品番	TMHG40B3R B	品名	壁付サーモ13 (浴室)	(JIS)	1 / 3
----	-------------	----	--------------	-------	-------

<b>金具補修品互換性情報</b>	製品の前期型品・後期型品を識別し、それぞれに対応した補修品を選定してください。	2-A1-0015
-------------------	---	-----------

<b>件名</b>	<b>吐水口補修時の注意情報</b>
<b>対象製品</b>	TMG40-1 TMG40-1Z TMHG40-1 TMHG40-1Z TMHG40-1R TMHG40-1RZ TMJ40L2 TMJ40L2Z TMJ40R2 TMJ40R2Z TMHG40B1 TMHG40B1R TMHG40B1RZ TMHG40B1S TMHG40B1SZ TMHG40B3 TMHG40B3Z TMHG40B3R TMHG40B3RZ TMHG40L1 TMHG40L1Z TMHG40L2 TMHG40L2Z TMHG40L3 TMHG40L3Z TMHG40R1 TMHG40R1Z TMHG40R2 TMHG40R2Z TMHG40R3 TMHG40R3Z

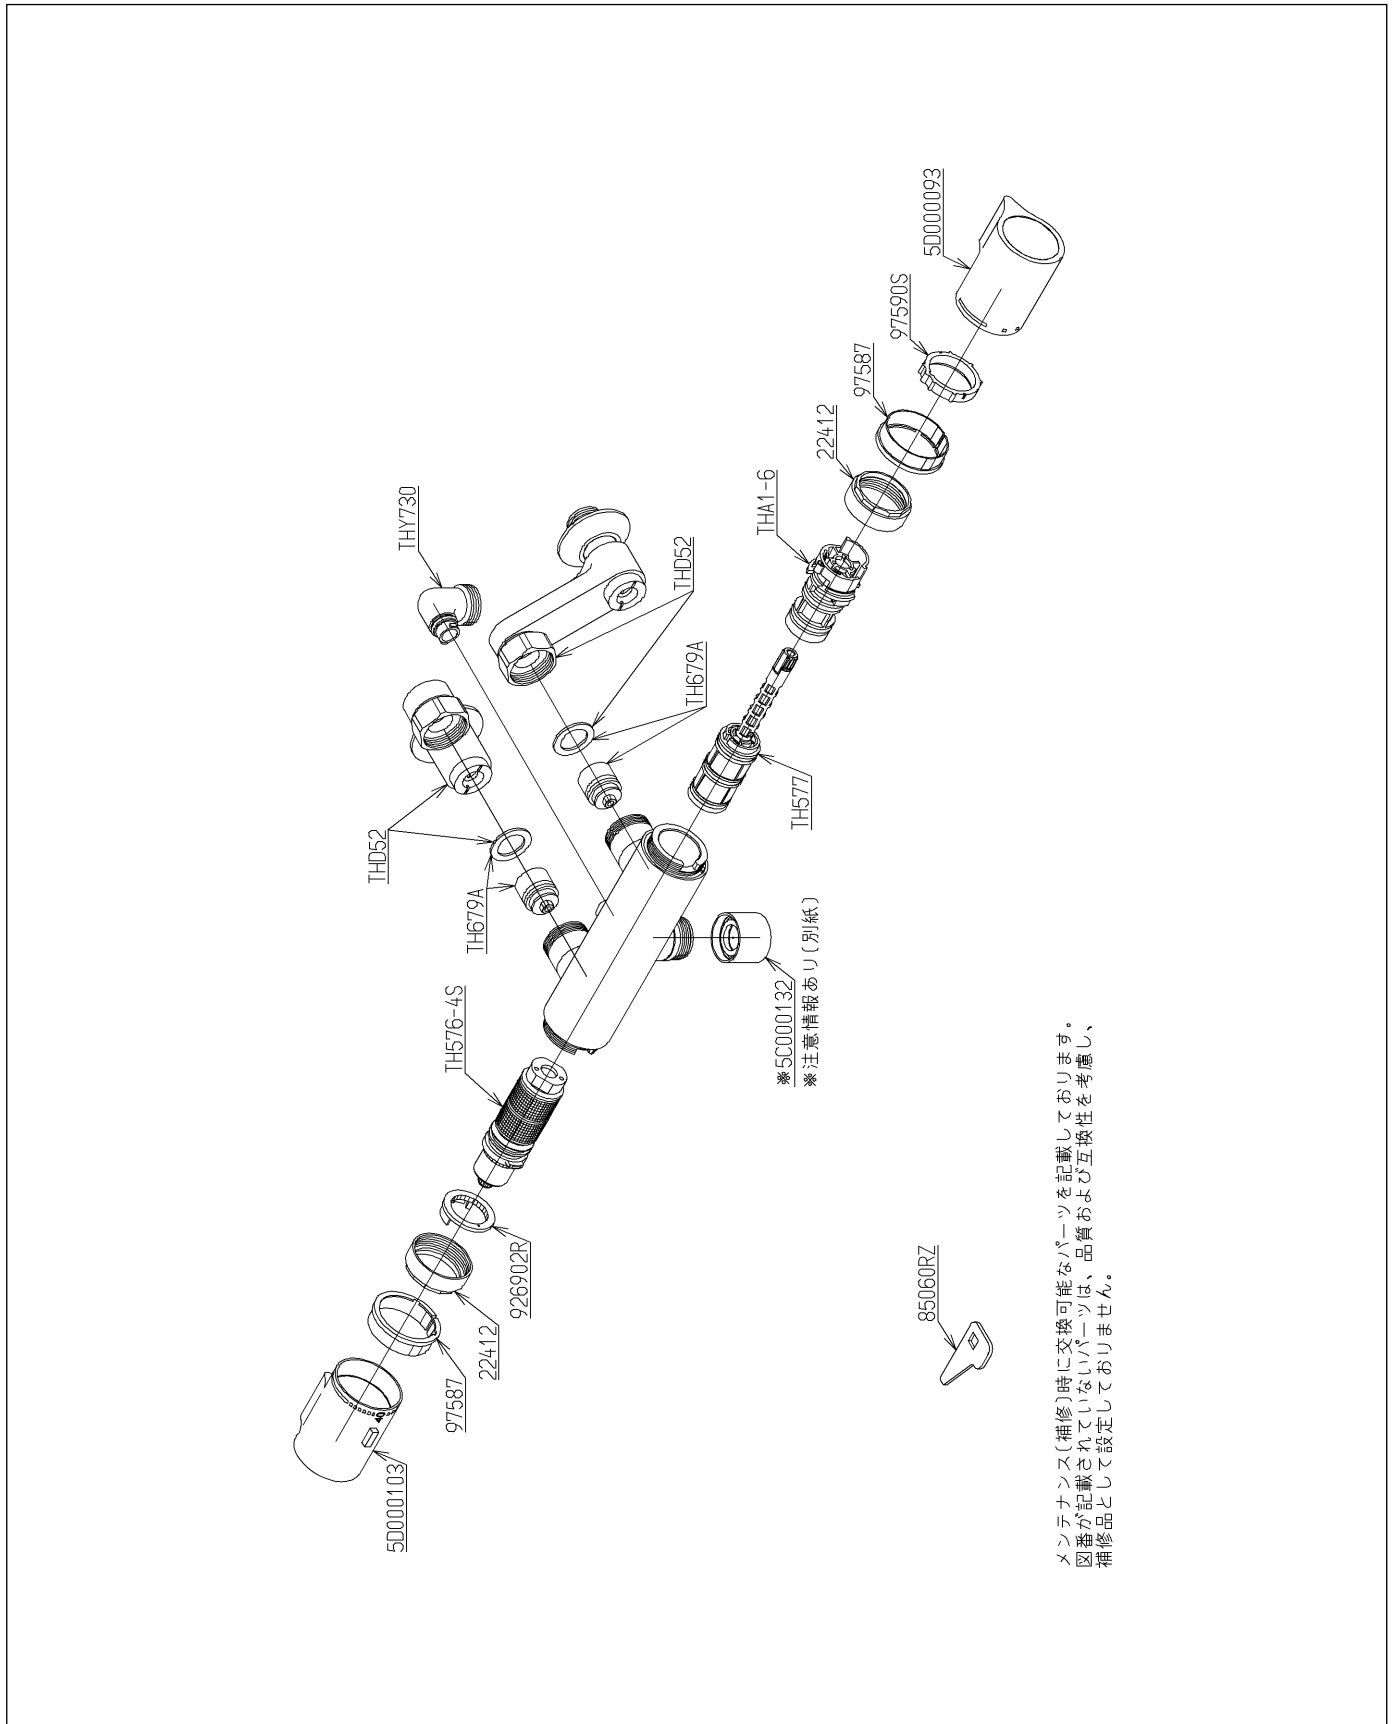
<b>前期型品</b>	切替時期 2011年6月頃	<b>後期型品</b>
<p>整流板</p> <p>整流網</p>		<p>エアレーター</p>

<b>前期型品</b>	<b>後期型品</b>
<p>本体から整流板を取り外して下さい。</p> <p>交換</p> <p>品番: 5C000132</p>	<p>5C000132で補修できます。 (そのまま取り付けます)</p>

**注意** 旧型品を補修の際は、整流板の抜き忘れにご注意下さい。  
整流板は、水栓本体側に取り付けています。
